OFICIO N° 0390-2022-MINEM/DGAAE

Asunto : Remisión de copia de Resolución Directoral N° 0091-2022-MINEM/DGAAE emitida por la Dirección General de Asuntos Ambientales de Electricidad

N° 0091-2022-MINEM/DGAAE

Para	:	Juan Orlando Cossio Williams Director General de Asuntos Ambientales de Electricidad
Asunto	:	Informe de evaluación de la Modificación de la Declaración de Impacto Ambiental del proyecto "Central Solar Clemesi", presentada por ENEL GREEN POWER PERÚ S.A.C.
Referencia	:	Registro N° 3269139 (3274785, 3286954, 3292467, 3296437, 3296778, 3297339, 3297937, 3297941, 3308973, 3312265, 3313856)
Fecha	:	San Borja, 16 de junio de 2022

Figura 6 Flujoograma de la demanda de agua para uso industrial

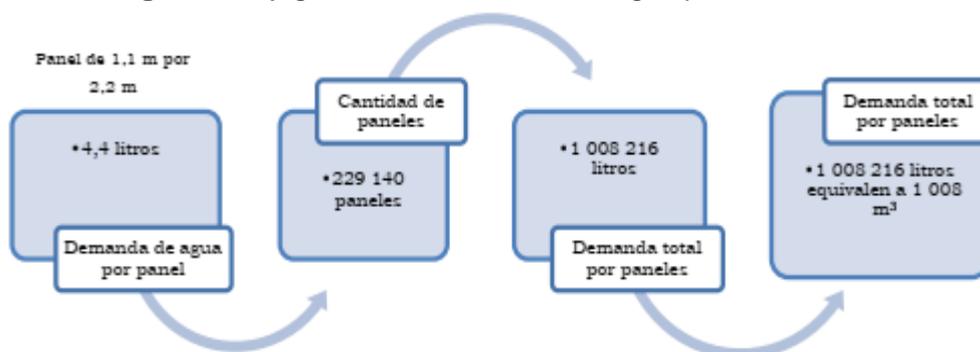
El administrado en el levantamiento de observaciones remitido con Oficio N° 0246-2022/MINEM-DGAAE, presenta la siguiente figura.

Figura 7. Balance de agua industrial de la Central Solar Clesmesí en la etapa de construcción

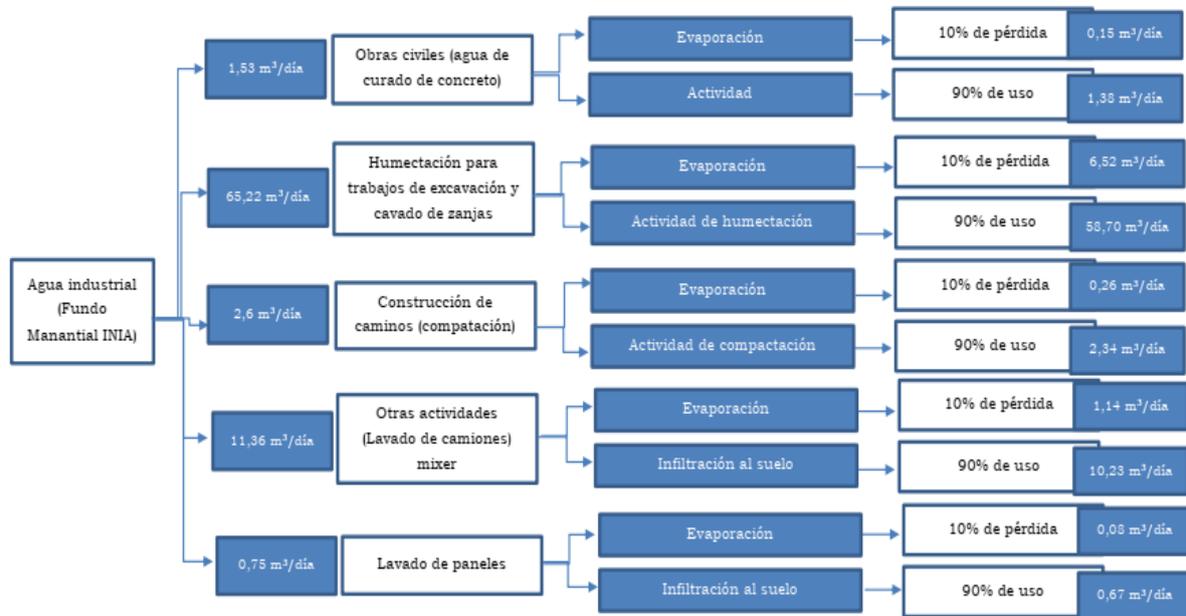
Con Oficio N° 0246-2022/MINEM-DGAAE en el levantamiento de observaciones remitida, el administrado presenta los siguientes diagramas.

Figura 11. Esquema de la piscina de decantación del área de lavado de camiones mixer

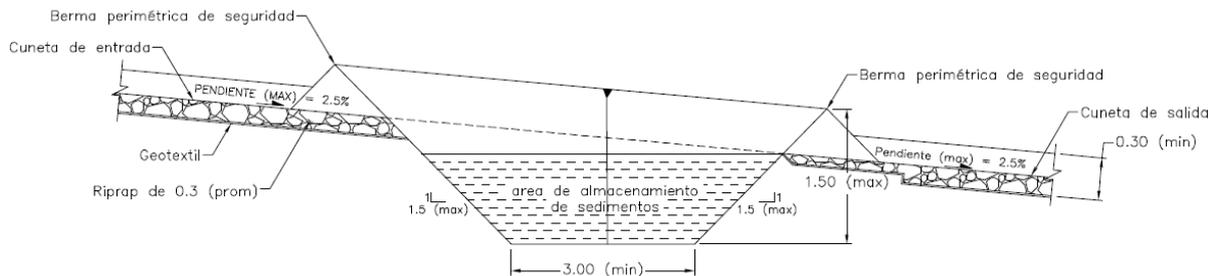
En el levantamiento de observaciones remitido con Oficio N° 0246-2022/MINEM-DGAAE, el administrado señala que, en relación a las necesidades de agua para el lavado de camiones, estas guardan relación con el diseño y capacidad de las piscinas impermeabilizadas y el proceso de tratamiento de agua tratada y recirculada. Dichas piscinas de decantación contemplan una cuneta de entrada del efluente y otra cuneta de salida del agua tratada, así como bermas perimétricas de seguridad, de tierra. Asimismo, dado que el proceso no generará aguas residuales, toda el área de lavado se impermeabilizará con geomembrana (ver figura siguiente). Estas medidas permitirán asegurar las condiciones de calidad de agua requeridas para la actividad.

En tal sentido, se utilizarán cinco (05) camiones mixer para la etapa de construcción, los cuales tendrán una capacidad de 8 m³ de concreto; considerando que, de acuerdo a lo mencionado en la Sección 2.5.1.1, se requerirán 2 973 m³ de dicho material, cada camión movilizará 594,6 m³ de concreto en aproximadamente 74 viajes (igual al número de lavados).

Figura 12. Esquema de balance hídrico del área de lavado de camiones mixer

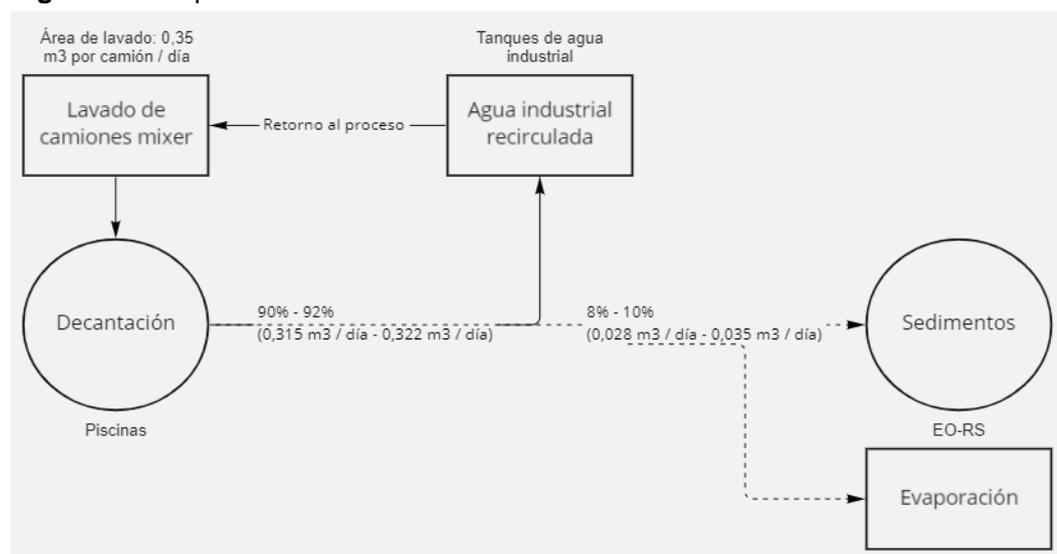
En relación al balance hídrico, es preciso indicar que la disposición final de los sedimentos generados será a través del recojo periódico de una EO-RS, según la siguiente figura.

Figura 13. Mapa de ubicación de las estaciones de monitoreo y control

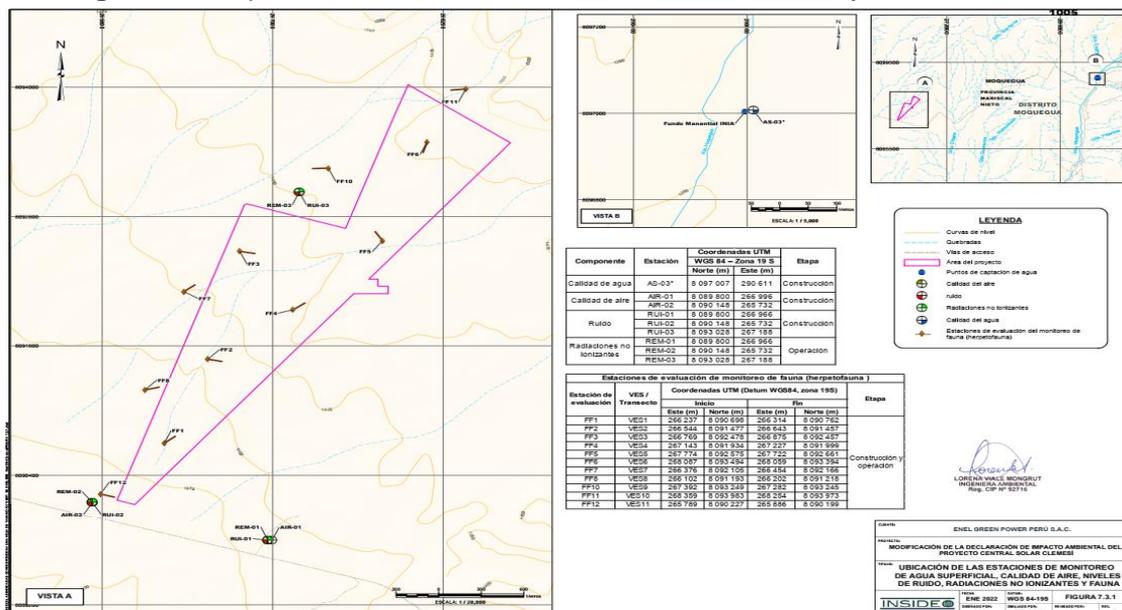
Con Oficio N° 0246-2022/MINEM-DGAAE en el levantamiento de observaciones remitida, el administrado presenta el mapa con el programa de calidad de agua superficial ver siguiente figura; asimismo los archivos digitales (KMZ) solicitados.
